监 理 通 知 单

工程名称: 云杉清能沿海高速互通区光伏发电项目(兴桥)

编号: ZHJL-YHGS-05

事由: 关于施工质量问题

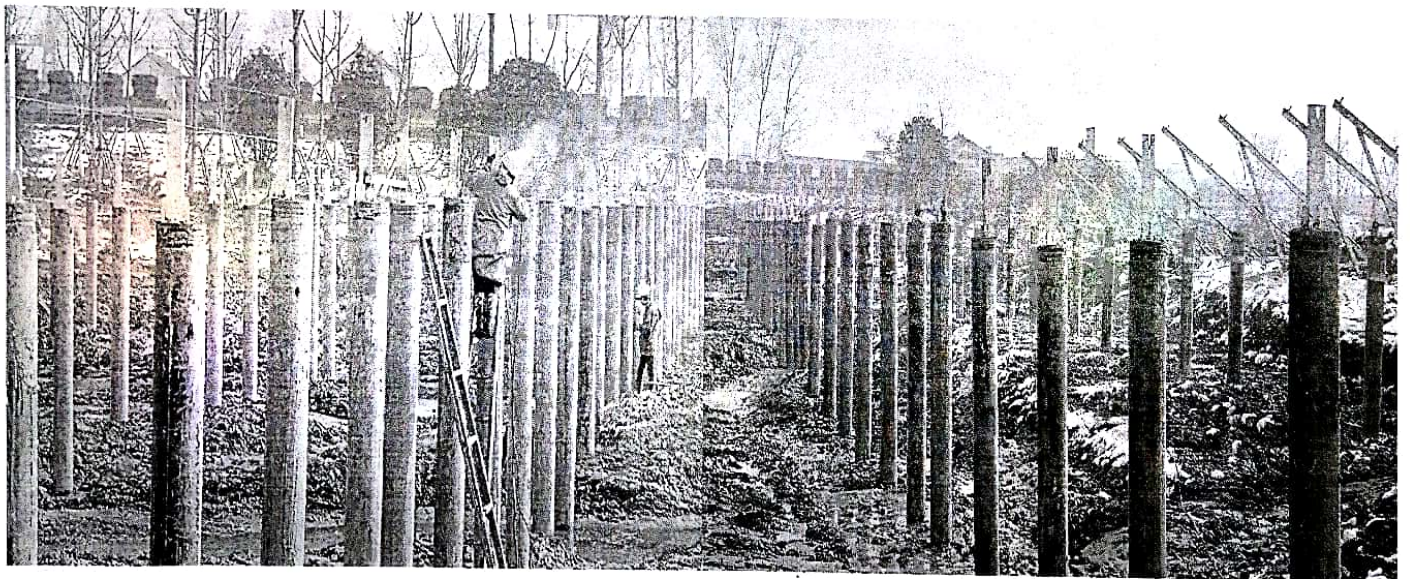
现场巡视发现 2 区水塘内桩头焊接开始施工。发现以下问题:

- 1、部分管桩基础垂直及水平度偏差较大, 桩顶标高参差不齐, 有下沉情况。
- 2、至今未收到你方相关工序的报审材料就开始下一工序施工, 我方不予承认合格。
- 3、桩基试验合格报告未提供。

请你方及时对不合格的管桩进行校正或提供具体的施工方案, 提供试验合格报告, 相关工序及时报验后再进行施工。
